福島第一原子力発電所 特定原子力施設に係る実施計画変更比較表（第V章 燃料デブリの取り出し・廃炉）

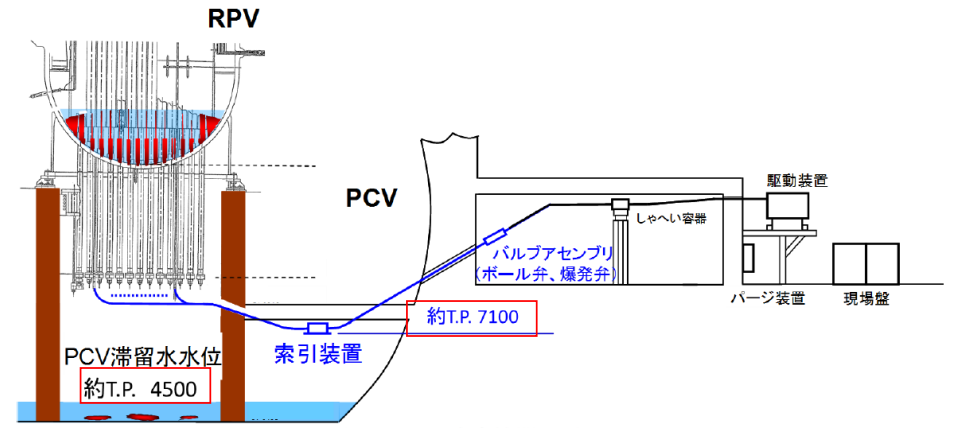
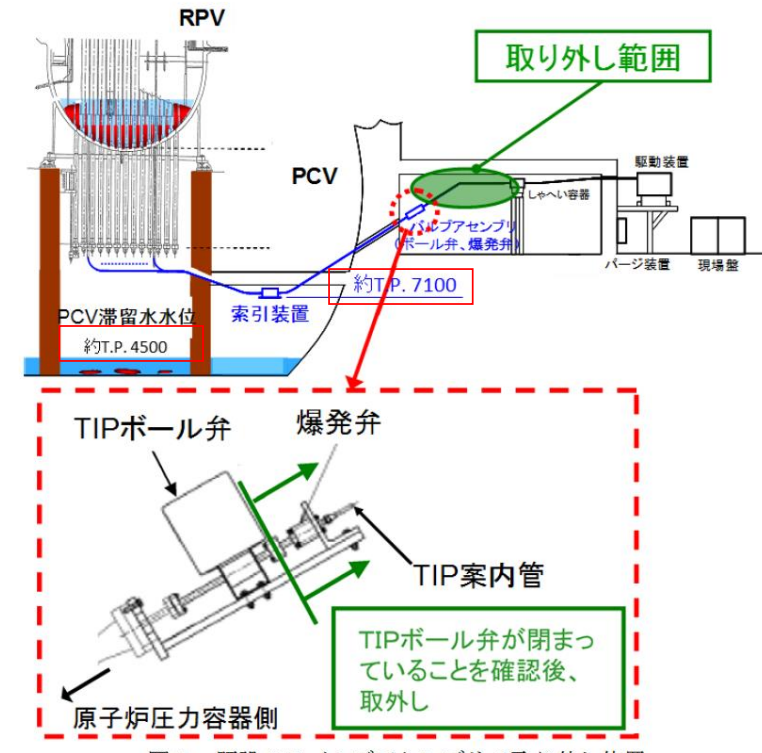
変更前	変更後	変更理由
<p>添付資料-3 現段階での2号機TIP案内管を活用した炉内調査・温度計設置について</p> <p>(中略)</p>  <p>図2 TIP室内機器配置</p>  <p>図3 既設TIPバルブアセンブリの取り外し位置</p> <p>(以下, 省略)</p>	<p>添付資料-3 現段階での2号機TIP案内管を活用した炉内調査・温度計設置について</p> <p>(中略)</p>  <p>図2 TIP室内機器配置</p>  <p>図3 既設TIPバルブアセンブリの取り外し位置</p> <p>(以下, 省略)</p>	<p>標高表記の適正化</p> <p>標高表記の適正化</p>
